Ravenna 30/06/23

**PROCEDIMENTO UNICO DI VIA PER IL RILASCIO DEL PROVVEDIMENTO AUTORIZZATORIO UNICO REGIONALE (PAUR), COMPRENSIVO DI VALUTAZIONE DI IMPATTO AMBIENTALE (VIA) VOLONTARIA, AI SENSI DEL D.LGS. N. 152/2006, DELLA L.R. N. 4/2018, E AUTORIZZAZIONE UNICA IN PROCEDURA ORDINARIA AI SENSI DELL'ART. 208 DEL D.LGS. 152/06 RELATIVO AL PROGETTO "IMPIANTO DI RECUPERO DI RIFIUTI NON PERICOLOSI COSTITUITI DA MATERIALI DI DRAGAGGIO", LOCALIZZATO NEL COMUNE DI RAVENNA (RA) – PROPOSTO DA AUTORITÀ DI SISTEMA PORTUALE DEL MARE ADRIATICO CENTRO-SETTENTRIONALE (FASC 105/23) – OSSERVAZIONI E RICHIESTA DI CHIARIMENTI.**

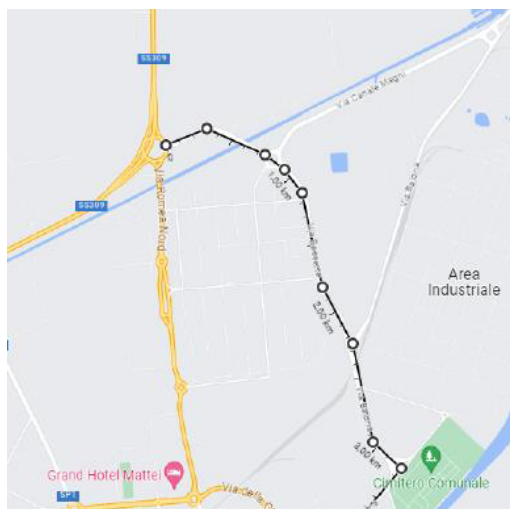
Per quanto riguarda invece i percorsi dall'impianto di recupero alla cava e ritorno, si chiede che sia modificato, da condividere con il servizio Mobilità e Viabilità del Comune di Ravenna, parte del tracciato al fine di escludere Via della Chimica, strada in ambito urbano con limitazione di portata alle 5 t, e Via Romea Nord dai percorsi dei mezzi d'opera, secondo lo schema sommariamente riportato:
